KTE SÄ Keskustarkastuslomake NK ja IKK 1/3

Tarkastaja	Simo Schuvalow	Kiinteistö	Valmet Flow Control Oy Venttiilitehdas
Osallistujat		Rakennus	Valmet Flow Control Oy Venttiilitehdas
Lomakepohja	KTE SÄ Keskustarkastuslomake	Osoite	Vanha Porvoontie 229

Kohta 1.6 Kosketussuojaus, komponentit ja kojeet

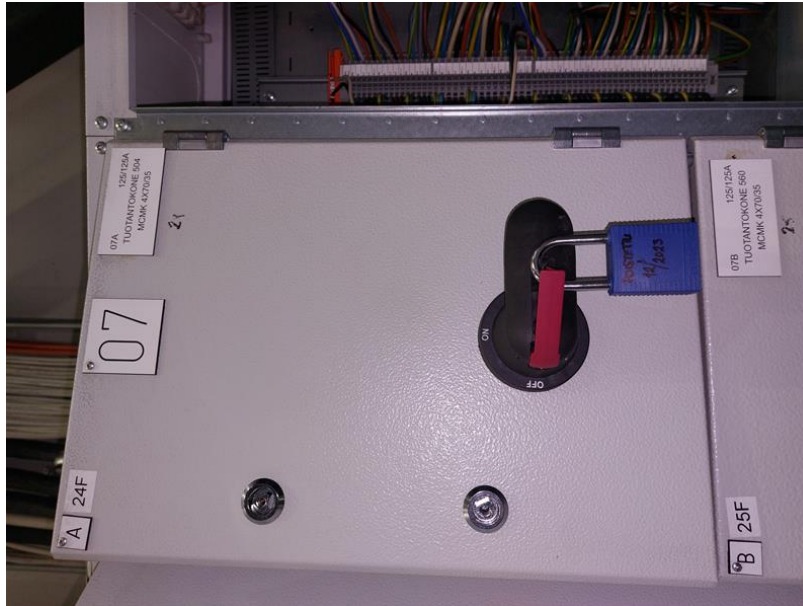
Kuvaus 07A ja 05D lähdöt lukittu riippulukolla 11 ja 12/2023 Off asentoon, kyltit puuttuu, mikä tilanne kentän päässä?
Selvitys.

Kohta 1.4 Keskustunnus, arvokilpi, toteutuuko kotelointiluokka, keskuksen läpiviennit?

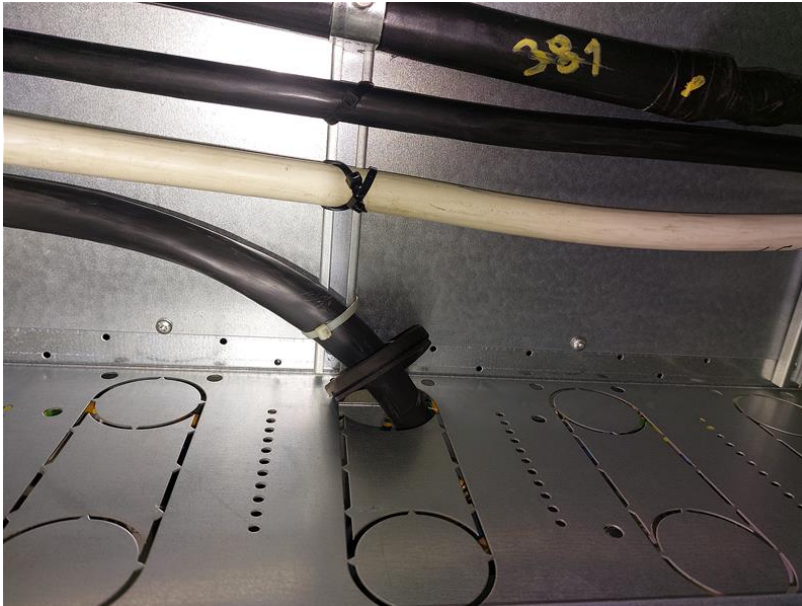
Kuvaus *Kaapelikuilun ja kennon välinen kumisuoja pois paikoiltaan lähdössä 04B.*

Kohta 1.6 Kosketussuojaus, komponentit ja kojeet

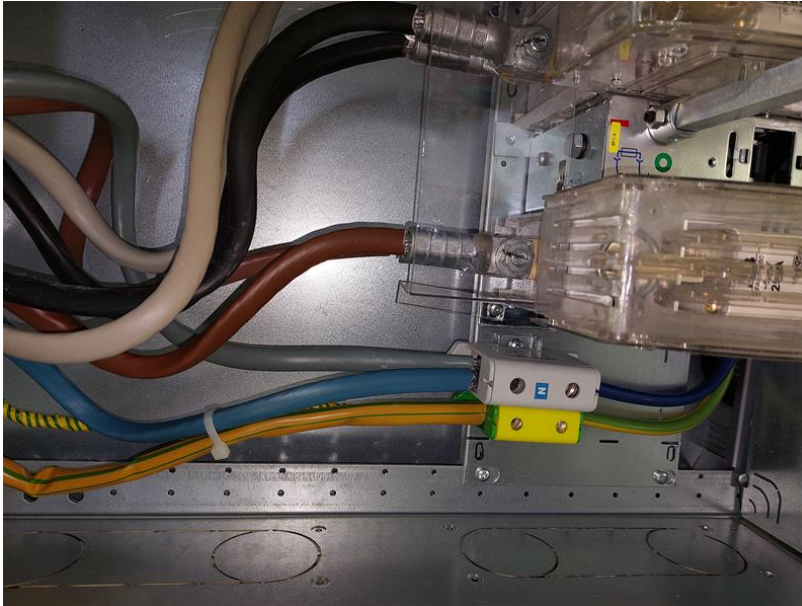
Kuvaus *Lähtöjen 3F ja 4F N ja PE liittimiin on liitetty kaksi johdinta samaan liittimeen, liitin muutettava haaroitusliittimeksi, vaatii sähkökatkon kyseisiin lähtöihin. H2 merkkivalon sisäpuoleinen kosketussuoja puutteellinen, led kontrollimerkkivalo uusittava.*

Kohta 1.6 Kosketussuojaus, komponentit ja kojeet

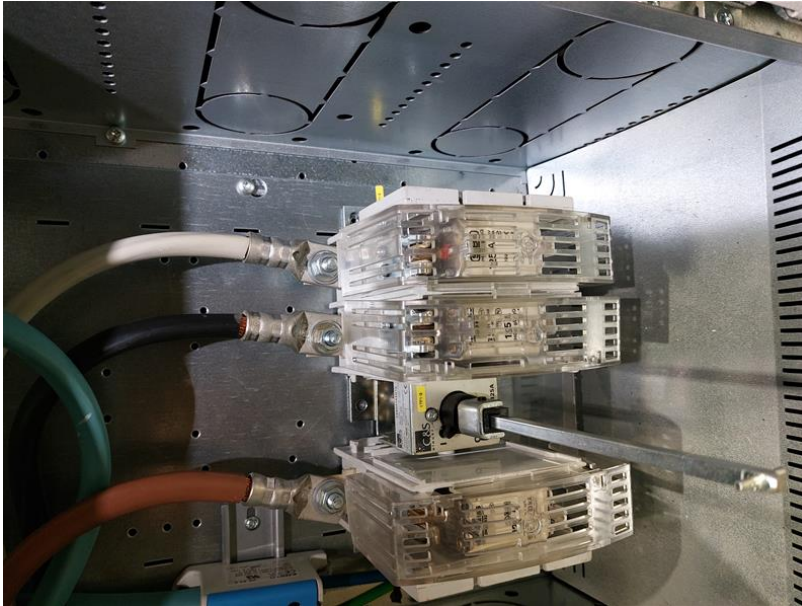
Kuvaus 17F lähdön kytkinvarokkeen yläpuoleinen kosketussuoja puuttuu, rakennettava uusikosketussuoja polykarbonaattilevystä.

Kohta 1.7 Irralliset johtimet ja liittimet

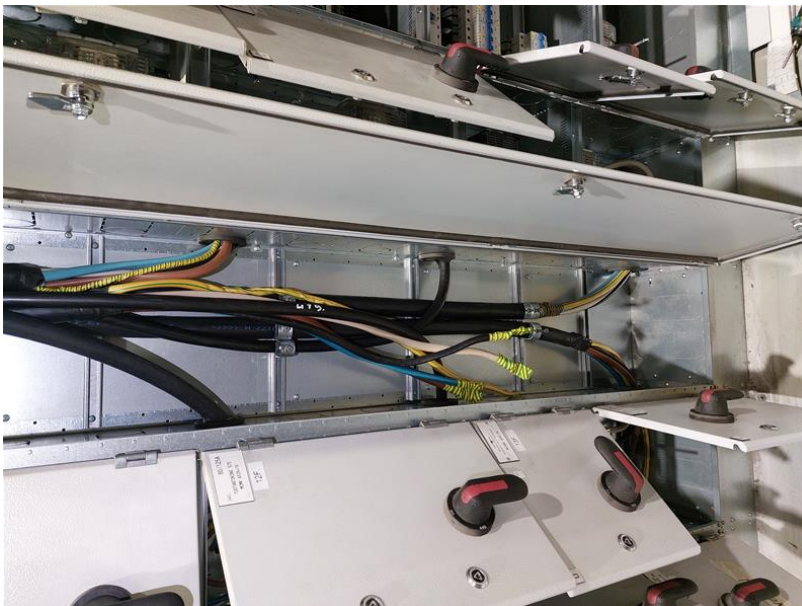
Kuvaus Kaapelikuiluissa 2kpl irtonousukaapeleita, rasioitava keskuksen ulkopuolelle.

Kohta 1.5 Sähköpiirustukset ja keskusmerkinnät

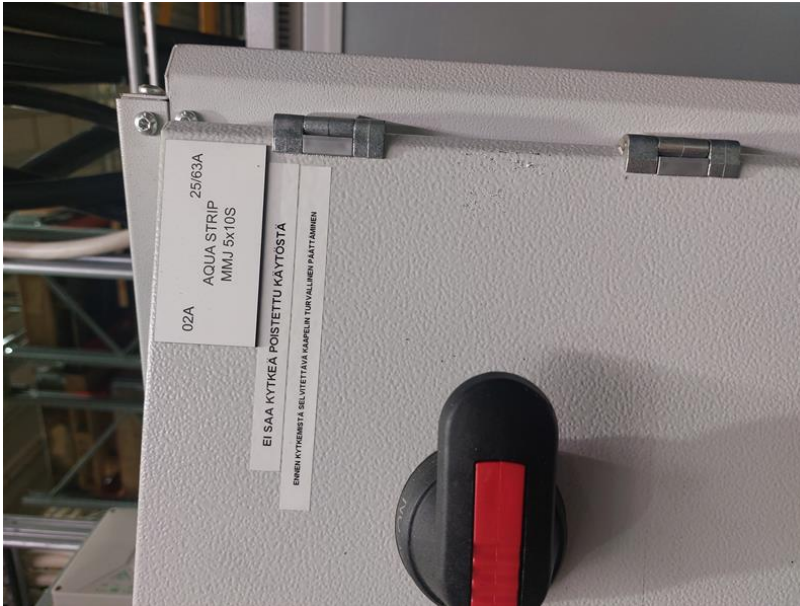
Kuvaus Kuvat puuttuu, keskusmerkinnät päivitettävä.

Kohta 1.4 Keskustunnus, arvokilpi, toteutuuko kotelointiluokka, keskuksen läpiviennit?

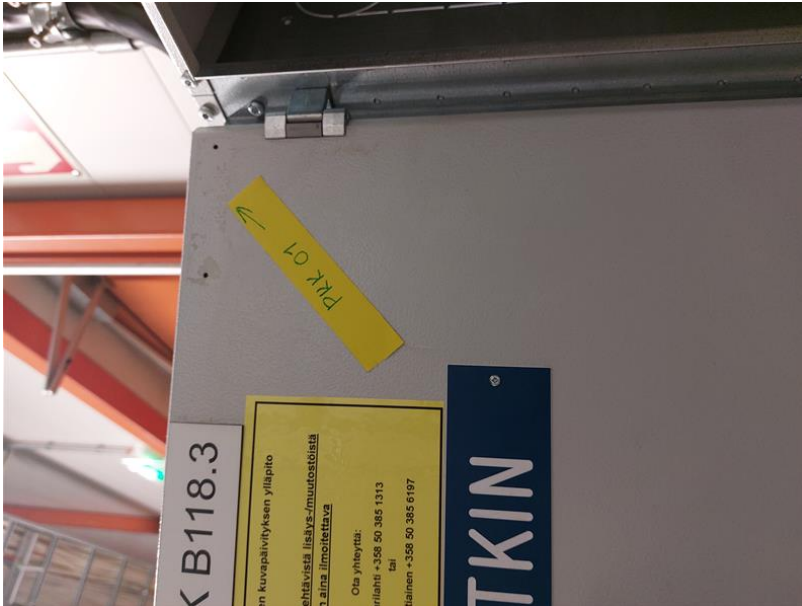
Kuvaus Syöttävän keskuksen tunnuskilpi odottaa pkt01 kaapissa asennusta.

Kohta 1.4 Keskustunnus, arvokilpi, toteutuuko kotelointiluokka, keskuksen läpiviennit?

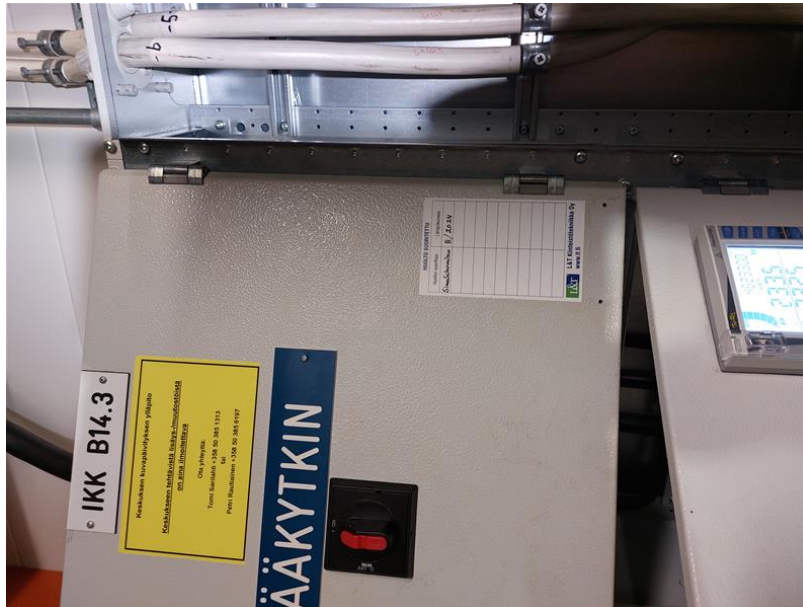
Kuvaus Syöttävän keskuksen kilpi odottaa asennusta PKT02 keskustilan kaapissa.

Kohta 1.7 Irralliset johtimet ja liittimet

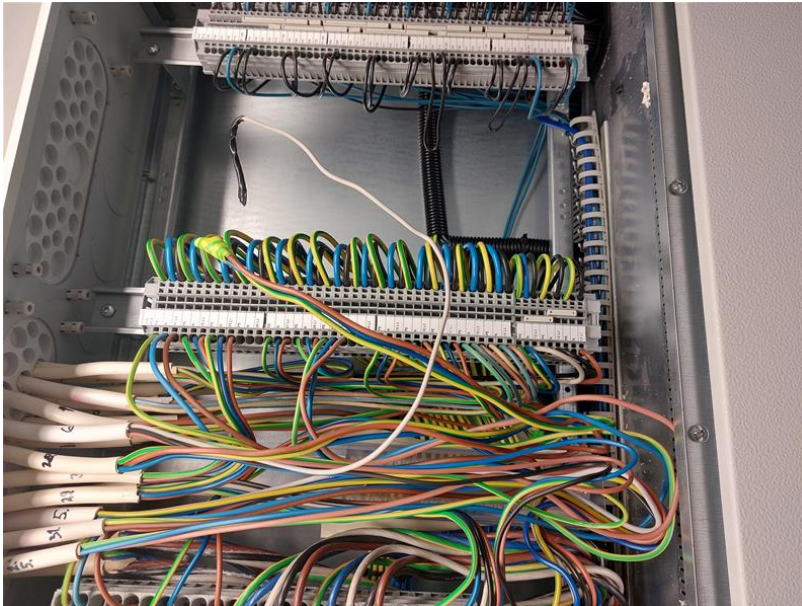
Kuvaus 5F-31F kytkentätilassa irtojohtimia, johtimien päättäminen.

Kohta 1.5 Sähköpiirustukset ja keskusmerkinnät

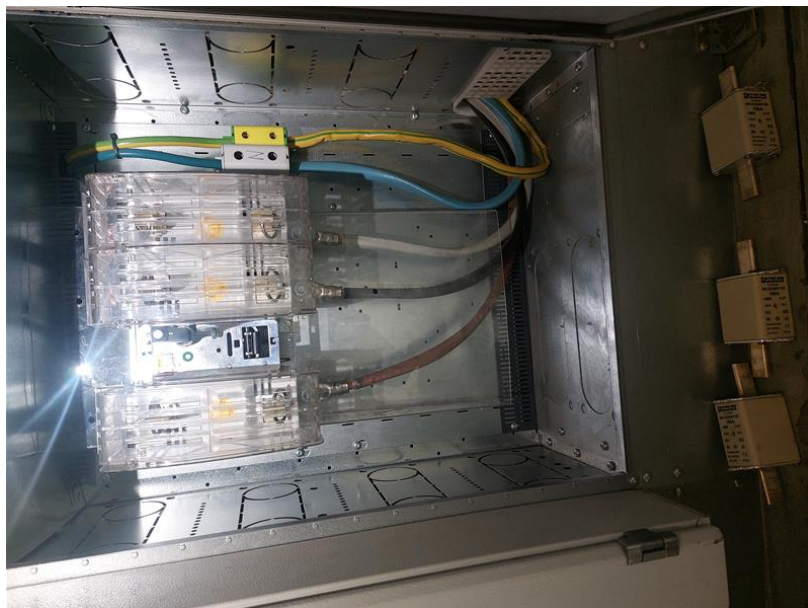
Kuvaus 5F sulakkeet poistettu, kahvassa roikkuva lukko ei lukitse kahvaa, kaapeli kytkettynä, mikä tilanne? 16F sulakkeet poistettu, kaapeli kytkettynä, onko kentänpää turvallistettu? 18F lukittu Off asentoon, sulakkeet paikoillaan, kaapeli kytkettynä, mikä tilanne?
